**Avis délibéré de la mission régionale d'autorité
environnementale sur le parc agrivoltaïque porté par la
société SALZUIT ENERGIES sur la commune de Salzuit
(43)**

Avis n° 2026-ARA-AP-2047-N14913

Avis délibéré le 7 mai 2026

Figure 3: Écoulements préférentiels au niveau de la Zip (source : dossier)

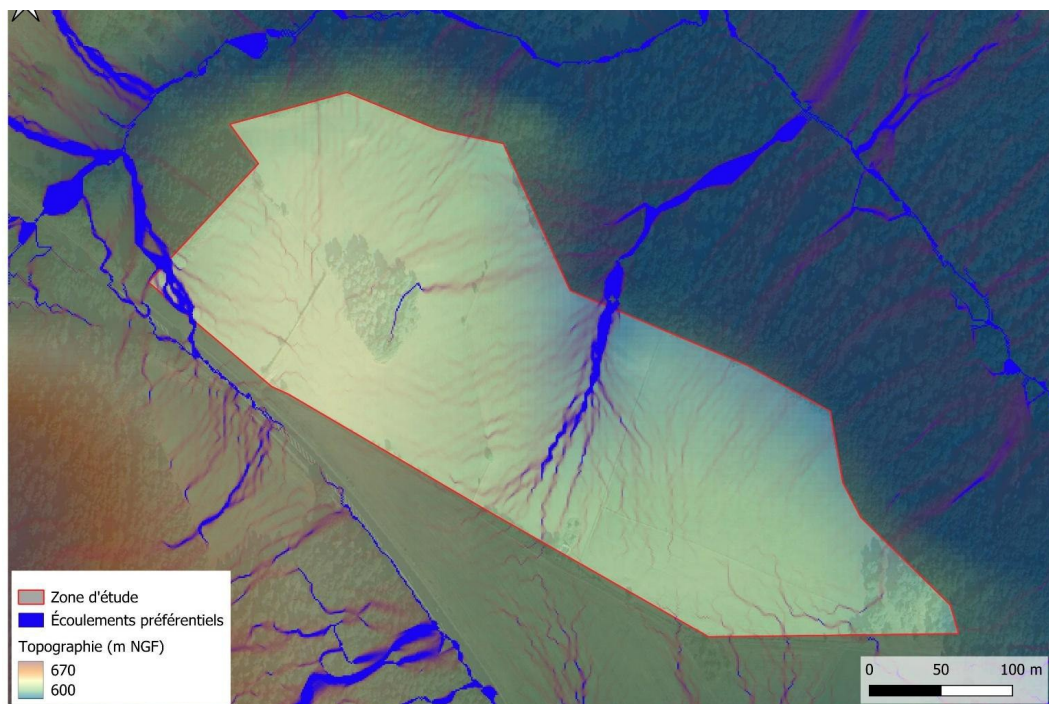
En phase exploitation, les incidences brutes du projet sur les écoulements des eaux pluviales sont jugées modérées, pouvant impacter l'alimentation des zones humides, mais aucune mesure de réduction n'est proposée. Une meilleure restitution de l'eau au sol est à étudier (usage de modules photovoltaïques non jointifs, utilisation de trackers inclinables en cas de pluie plutôt que de structures fixes, pose des panneaux en mode paysage⁵ pour augmenter la ligne d'égout, etc).

L'Autorité environnementale recommande d'appliquer la démarche Éviter – Réduire – Compenser (ERC) aux impacts du projets sur les écoulements des eaux superficielles jusqu'à obtenir un impact résiduel non significatif.

Figure 4: Délimitation des zones humides (source : dossier)

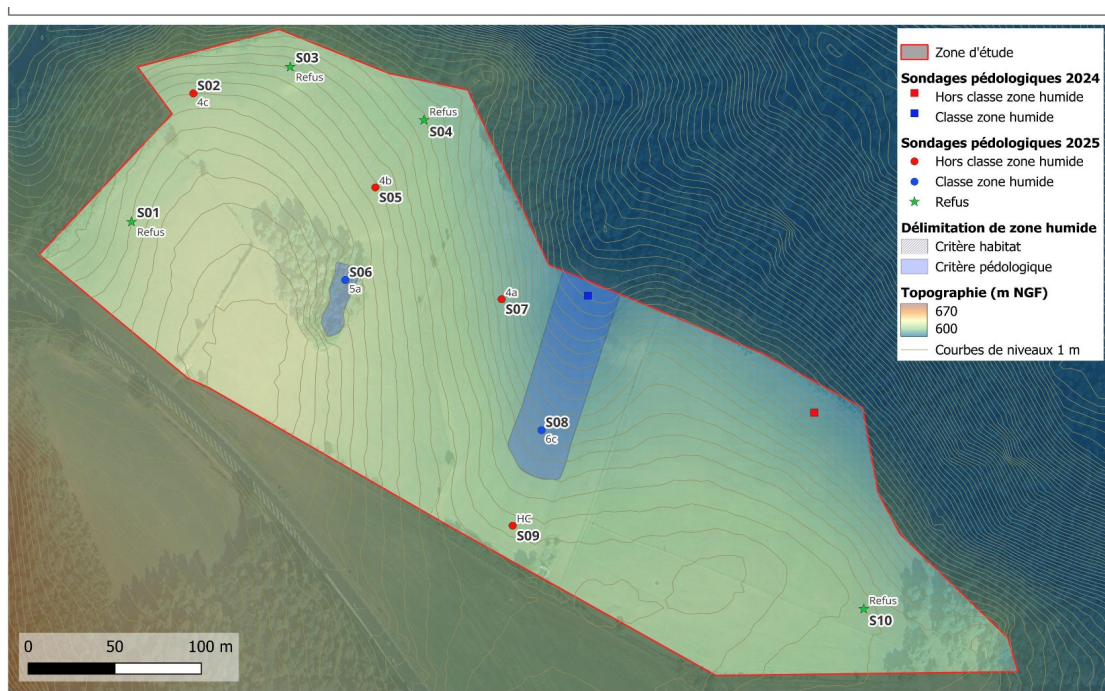
Deux zones humides, pour un total de 0,5 ha, ont été identifiées au sein de la Zip et constituent également des milieux fonctionnels d'intérêt écologique à préserver. Elles seront entièrement évitées par le projet et balisées en phase chantier (ME 4 et 5). Ces zones se situent au niveau de deux des trois écoulements principaux identifiés au sein de la Zip par analyse topographique, ce qui laisse supposer que leur alimentation repose sur le ruissellement superficiel. Aucun sondage n'a été réalisé au niveau de l'écoulement en limite ouest du site, ce qui entache d'une incertitude l'exhaustivité du diagnostic, mais cette zone sera au final évitée par le projet à cause du passage d'une canalisation de transport de gaz.
